**Avis de la Mission Régionale d'Autorité environnementale
Nouvelle-Aquitaine formulé à l'occasion de la présentation
d'un projet de parc photovoltaïque au sol
à Saint-Sulpice-le-Guérétois (23)**

n°MRAe 2023APNA190

Localisation du projet : Commune de Saint-Sulpice-le-Guérétois (23)
Maître(s) d'ouvrage(s) : Société SAS Les Charmilles
Avis émis à la demande de l'Autorité décisionnaire : Préfète de la Creuse
En date du : 11 octobre 2023
Dans le cadre de la procédure d'autorisation : permis de construire
L'Agence régionale de santé et la préfète de département au titre de ses attributions dans le domaine de l'environnement ayant été consultés.

Plan de situation – extrait étude d'impact pages 20 et 22

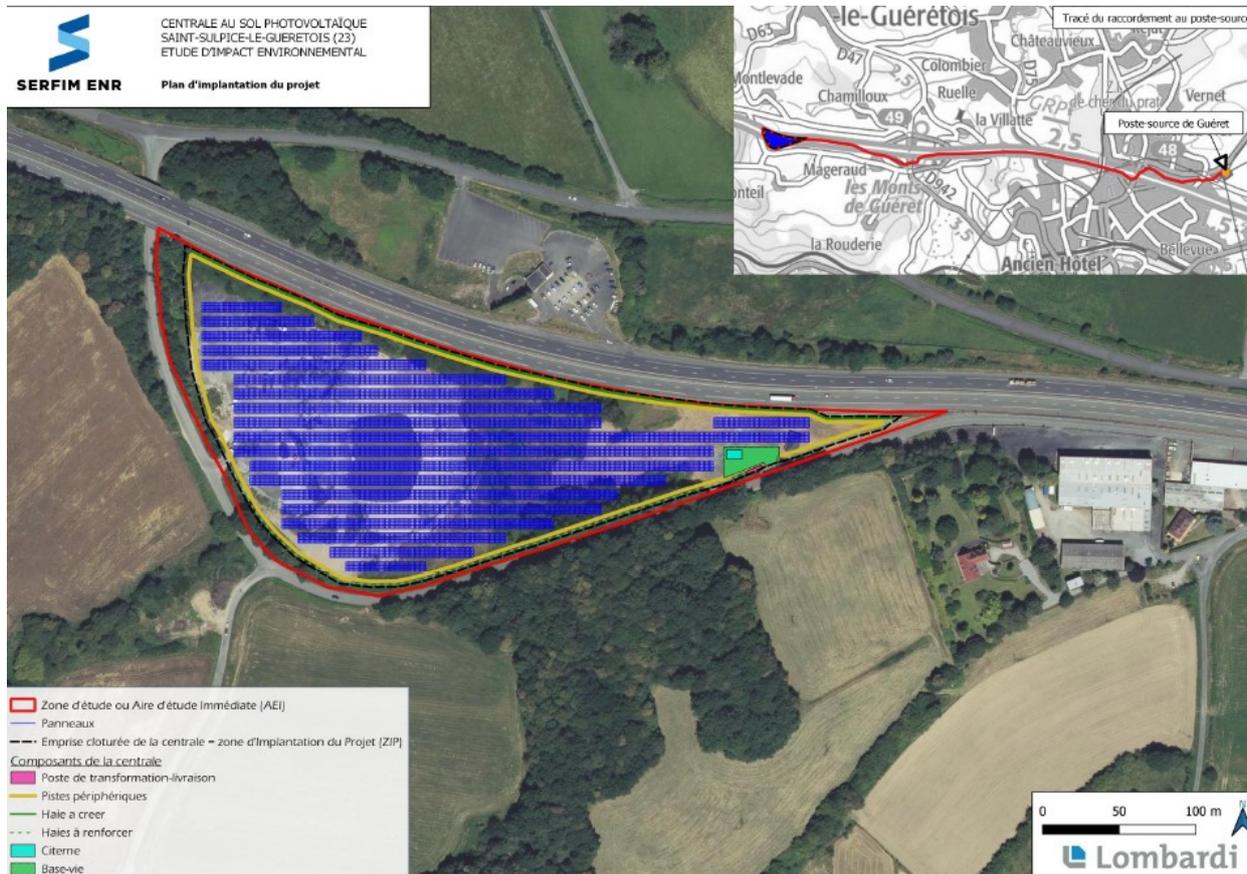
Le projet est situé le long de la route nationale 145 dans une zone de stockage de déblais et de remblais (gravats, dont des résidus d'enrobés de voirie et de déchets du bâtiment) utilisée depuis 2012 par la société COLAS de construction et d'entretien routier.

Ce site est une installation de stockage de déchets inertes (ISDI) soumise au régime de l'enregistrement des installations classées pour la protection de l'environnement (ICPE), en cours de cessation d'activité.

La zone d'implantation est occupée par une partie boisée et végétalisée en bordure de voirie qui constitue la principale zone à enjeux écologiques. Cette zone est toutefois qualifiée d'un enjeu faible représentant un milieu peu favorable à la reproduction des espèces avifaunistiques.
